AMENAGEMENT DE LA ZAE DES QUARRES

DEMANDE DE DEROGATION DE DESTRUCTION
D'ESPECES PROTEGEES

MEMOIRE EN REPONSE A L'AVIS DEFAVORABLE DE
LA CNPN DU 14 AVRIL 2026

Carte des dendromicrohabitats favorables aux chiroptères

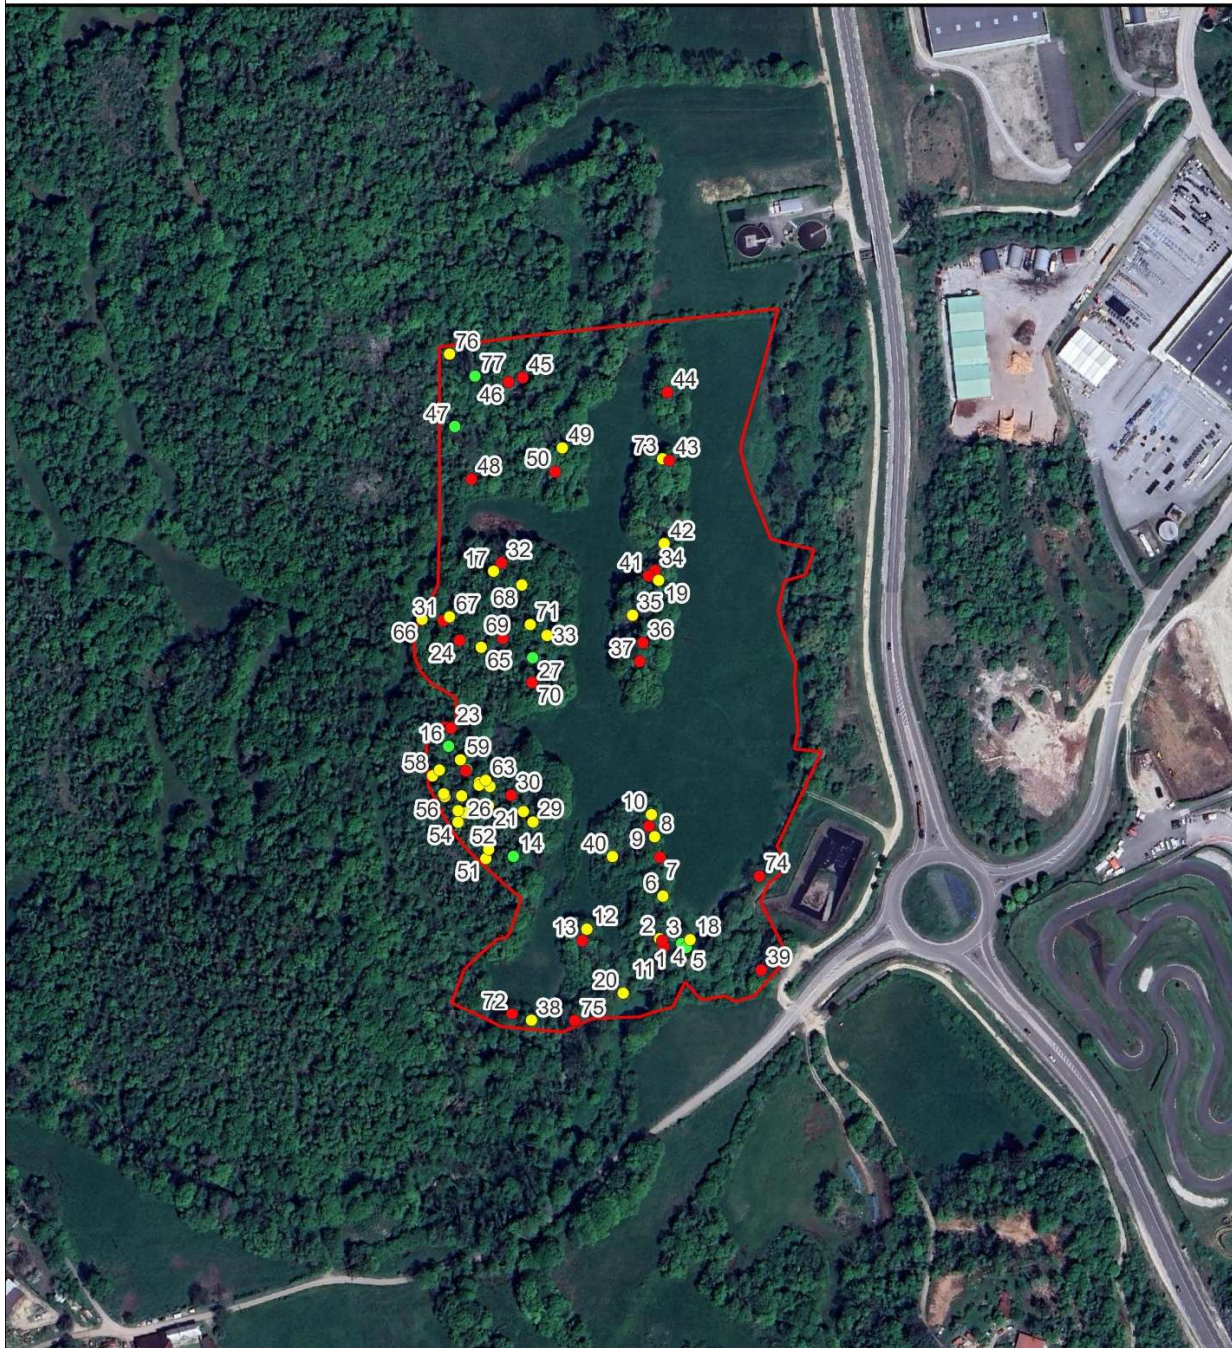
Le CNPN observe que « la synthèse relative aux enjeux avifaunistiques mentionne bien la présence de trois espèces de Pic noir, Pic mar et Pic épeichette, espèces strictement arboricoles, ce qui pourrait renforcer l'hypothèse d'un potentiel assez significatif pour les chiroptères, dû notamment à l'effet de création de loges par le Pic noir, par exemple. En outre, l'usage d'indicateurs structurels comme le diamètre des arbres concernant la partie boisée aurait permis d'étayer cette hypothèse. Par ailleurs, le protocole de DMH (Larrieu, 2018) précise bien que cette information (marque de maturité) est importante afin de diminuer la perception subjective de l'observateur. »

Ainsi, le CNPN souligne bien qu'un inventaire des dendromicrohabitat particulièrement exhaustif cible les chiroptères a été réalisé en 2025 (10 jours d'inventaire DHM). » Celui-ci est détaillé effectivement sur une carte qui localise l'ensemble des dendromicrohabitats favorables au groupe et qui renvoi à un tableau reprenant l'ensemble des observations réalisées à date. Cette analyse statue en particulier sur l'intérêt (fort, moyen ou faible) pour les chiroptères de chaque gîte recensé.

Factuellement, sur les 77 gîtes présents recensés en 2025, 8 gîtes sont considérés comme d'intérêt fort, 42 d'intérêt moyen 27 de faible intérêt.

Parmi l'ensemble des gîtes recensés, il n'y a pas en 2025 de cavités arboricoles de type loge de pic. Ces cavités observées précédemment ne le sont plus car la dégradation rapide de l'état sanitaire des arbres sur le secteur, conjugué à des vents forts les ont faits chuter. Il y

a majoritairement des arbres à écorces décollées, ce qui limite le type d'espèces en gîte sur la zone, comme c'est par ailleurs détaillé en page 89 (type d'espèce par type de gîte).

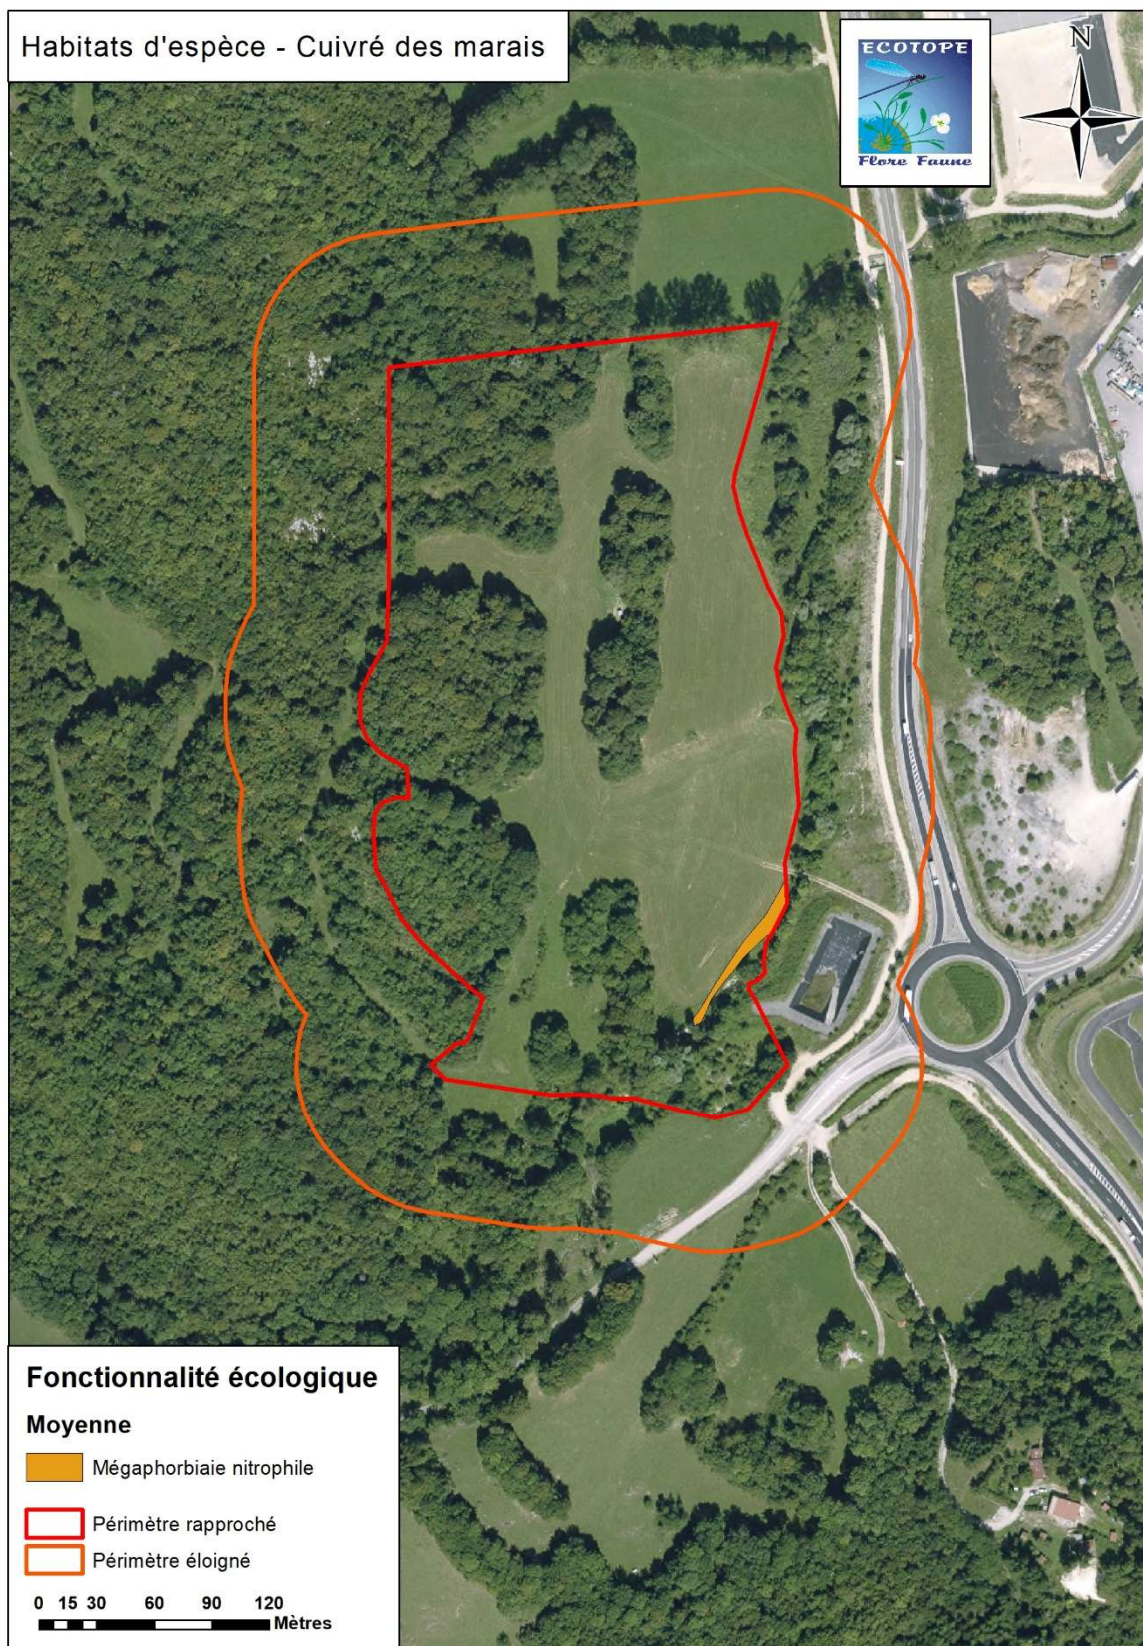
Concernant le cas particulier du Cuivré des Marais, le CNPN précise : « Il aurait été nécessaire de localiser les milieux favorables à l'espèce et indispensables à l'accomplissement de son cycle biologique. Cette information n'est pas intégrée au dossier. »

La carte fournie page 130 localise les points d'observation de l'espèce, dans la pointe sud de la prairie, identifiée (p 150) comme zone repos ou de nourrissage de l'espèce. La carte p 131 (rappelée ci-dessous) figure précisément la zone de Mégaphorbiaie, en précisant (p 129) que la zone de reproduction est restreinte sur le site.
